# Vejforeningen prins Knuds vej

Risskov d. 22. september 2017

Center for Byens Anvendelse  
Teknik og Miljø  
Kalkværksvej 10  
8000 Aarhus C  
Telefon: 89 40 44 00  
E-mail: [byensanvendelse@aarhus.dk](mailto:byensanvendelse@aarhus.dk)

Bilag 1

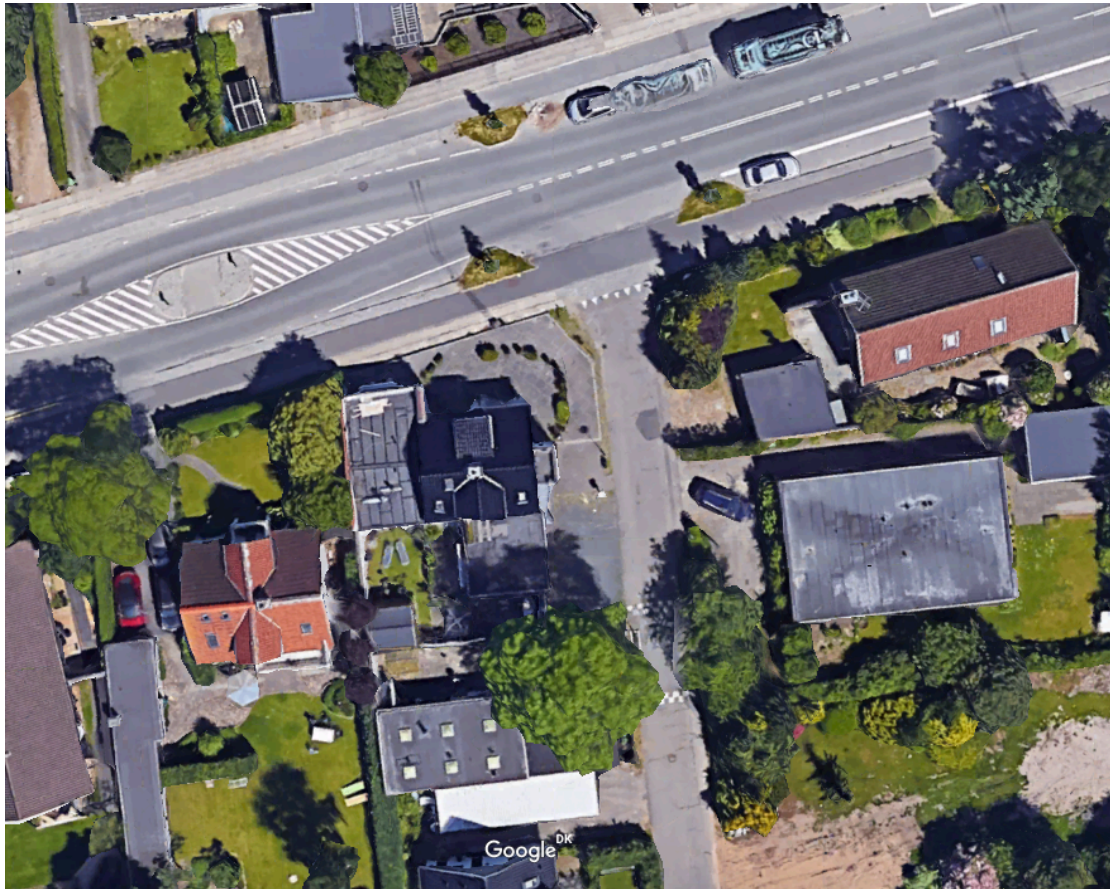
Som det ses af vedlagte (Bilag 1) er der på Nordre Strandvej anlagt parkeringsbåse, der ikke overholder de lovpligtige 10 meter fra Prins Knuds Vejs udkørsel. (Se tillige Bilag 2) Det gør oversigten mod højre helt umulig, især da der meget ofte holder håndværkervogne eller høje kassevogne først i båsen. Vi vurderer, at det - især i morgenmylderet - er en særdeles risikabel affære for både biler og svage trafikanter at vove sig ud på Nordre Strandvej. Det bliver ikke mindre risikabelt af, at der tit parkeres biler ud for udmundingen på Prins Knuds Vej. (Bilag 1)

- at P-båsen på Nordre Strandvej på højre side af udkørslen fra Prins Knuds vej, forkortes, så en parkering overholder de lovpligtige 10 meters afstand,
- at det tydeligt tilkendegives, at der ikke må parkeres på Nordre Strandvej ud for Prins Knuds Vej,
- at der findes en mindre generende anbringelse af postvæsnets fordelingskasse, og
- at P-båsen til venstre for udkørslen fra Netto, fjernes, da den er i strid med færdselsloven
